MODIFICATORIO N° 1 Contrato (*Adición*)			
Fecha de solicitud:	08 de abril de 2025	**Nombre del contratista**	Consorcio Infraestructura Urbana lote 2
Modalidad de Contrato:	Licitación Publica	**Cedula o Nit:**	901.868.330-1
IDENTIFICACIÓN DEL MODIFICATORIO			
RADICADO PROCESO:	LP-SV-010-2024		
RADICADO SECOP:	CO1.PCCNTR.6728968		
RADICADO INTERNO:	04102024-1377		
OBJETO:	Construcción de vivienda de interés social primero tu casa en los municipios de Anserma y La Dorada, Caldas. Lote 2		
VALOR INICIAL:	Novecientos cincuenta y nueve millones novecientos sesenta y seis mil seiscientos noventa y un pesos (959.966.691)		
PLAZO INICIAL:	**Del 21 de octubre del 2024 al 20 de abril del 2025**		
% EJECUCIÓN:	41.85%		
ADICION N° 1:	**Ciento diecisiete millones doscientos veintiún mil cuarenta pesos ($117.221.040)**		
DISPONIBILIDAD PRESUPUESTAL CDP	Numero: 3500045690 Fecha: 17/03/2025 Valor: $ 178.545.897		
ADICION N° 1	Mediante oficio CT137-OF-010, del 31 de marzo del presente año, el contratista de obra Consorcio, Consorcio Infraestructura Urbana solicita ampliación plazo de prorroga y adición presupuestal al contrato de obra **LP-SV-010-2024 Grupo 2** argumentando lo siguiente: *"Por medi

- 2.03. REALIZAR NIVELACIÓN DE TERRENO CON MATERIAL DE SITIO, INCLUYE EQUIPOS, HERRAMIENTA Y MANO DE OBRA NECESARIOS PARA LA EJECUCIÓN DE LA ACTIVIDAD.

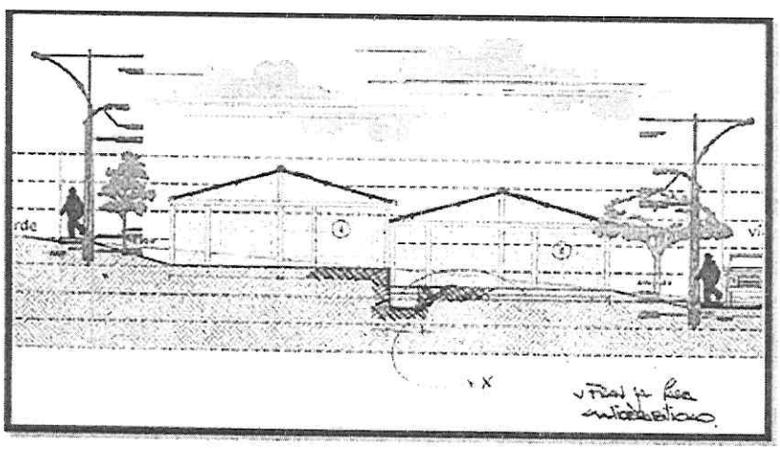
Justificación: Aumento debido a las diferencias de alturas presentadas en campo entre los lotes de cada una de las viviendas, se presenta como consecuencia de las submuraciones ejecutadas. ***Se anexan actas de mayores y menores cantidades de obra***.

- 5.01. SUMINISTRAR, TRANSPORTAR E INSTALAR CONCRETO CICLOPEO O VIGA ZARPA 30x30 cm (60% Concreto 3000 psi Impermeabilizado y 40% piedra media zonga), INCLUYE MATERIALES, EQUIPOS, HERRAMIENTA Y MANO DE OBRA NECESARIOS PARA LA EJECUCIÓN DE LA ACTIVIDAD.

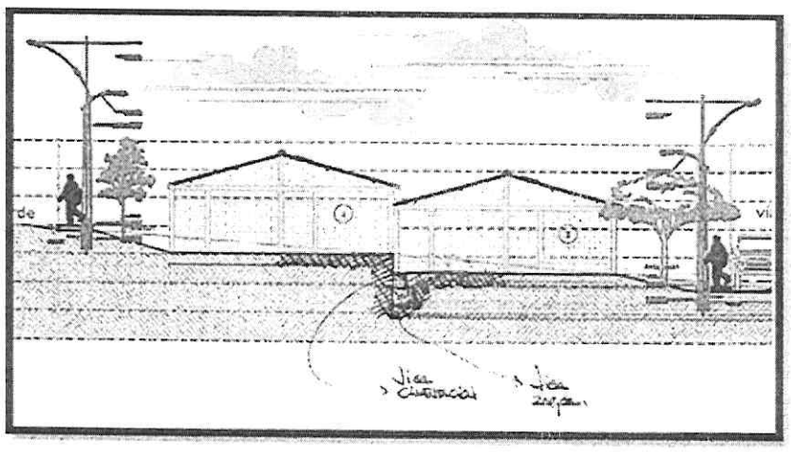
Justificación: Aumento presentado debido a la diferencia de alturas presentes entre los lotes, la construcción de las viviendas se realiza en terrazas con submuraciones. ***Se anexan actas de mayores y menores cantidades de obra***.

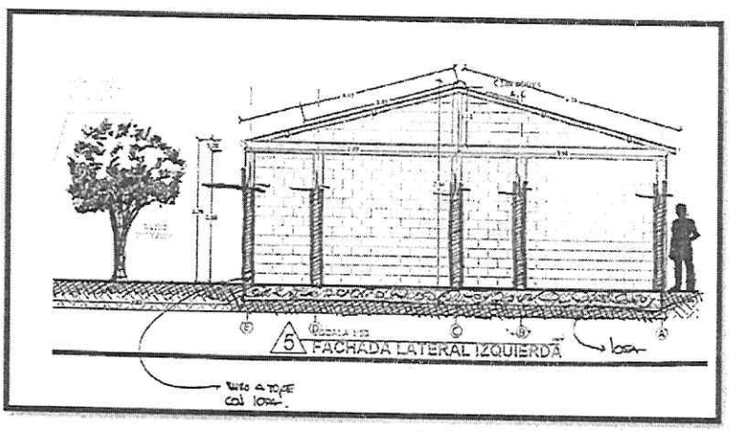
Justificación: El aumento en las cantidades en el ítem de losa de contrapiso se debe al procedimiento constructivo en cada una de las viviendas, en obra las actividades se desarrollan de la siguiente manera: inicialmente se realiza la instalación de la malla electrosoldada, a continuación, se hace el vaciado de la losa de contrapiso en el área total de las viviendas, posteriormente se instala la mampostería, lo anterior con el objetivo de evitar humedad por capilaridad que puede surgir del suelo sobre el cual está construida cada vivienda, es por ende que se incrementan las cantidades de dicha actividad. ***Se anexan actas de mayores y menores cantidades de obra***.

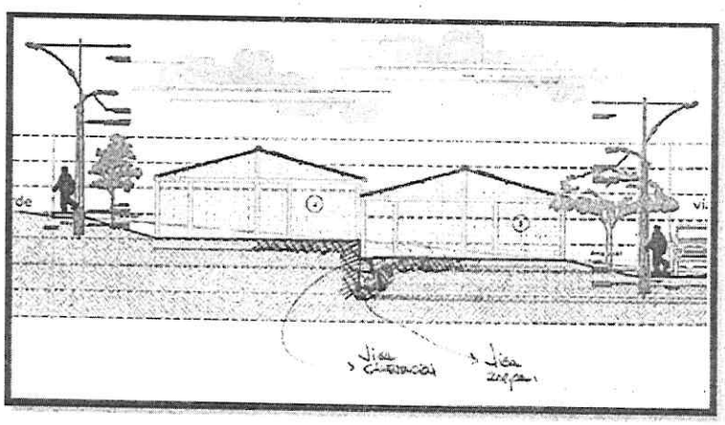
Con respecto a las actividades que tienen que ver con el peso del acero de los diferentes diámetros requeridos para la construcción de las viviendas, aumenta el peso de acero en vigas, columnas y columnetas, lo anterior, posterior a la revisión al detalle de la cuantía requerida en las cuchillas para la instalación de las cubiertas. ***Se anexan actas de mayores y menores cantidades de obra***.

- NP 5. SUMINISTRAR, TRANSPORTAR E INSTALAR CONCRETO GROUTING 21MPA, INCLUYE MATERIALES, EQUIPOS, HERRAMIENTA Y MANO DE OBRA NECESARIOS PARA LA EJECUCIÓN DE LA ACTIVIDAD.

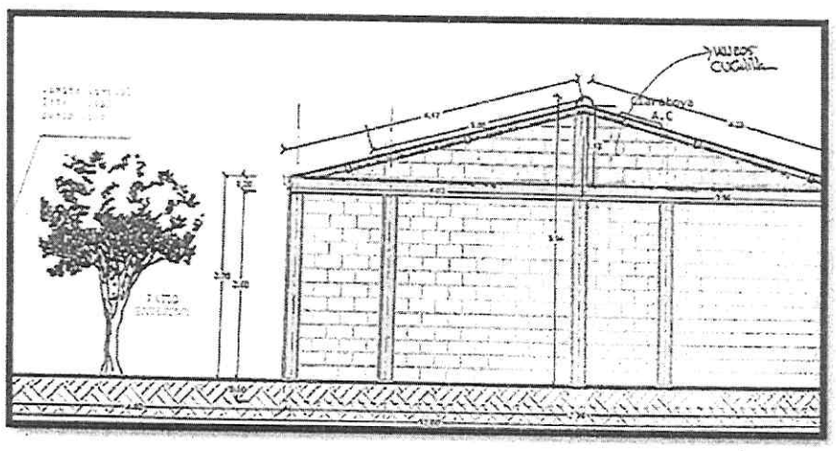
Justificación: Actividades requeridas en la ejecución de la obra y avaladas por la interventoría con el fin de optimizar la ejecución de instalación de mampostería en sitio, y tomando el precio más óptimo del mercado en cuanto a ladrillo farol. Respecto a la actividad de bloque en concreto se requiere para garantizar la adecuada estabilidad de cada una de las terrazas y, por ende, de cada una de las viviendas que se construirán. Se requiere esta tipología de bloque según diseño y necesidad de resistencia mínima a la compresión y momento. El concreto gouting es utilizado con el fin de aumentar la resistencia a momento, de los paneles de submuración en cada una de las terrazas. ***Se anexan actas de mayores y menores cantidades de obra***.
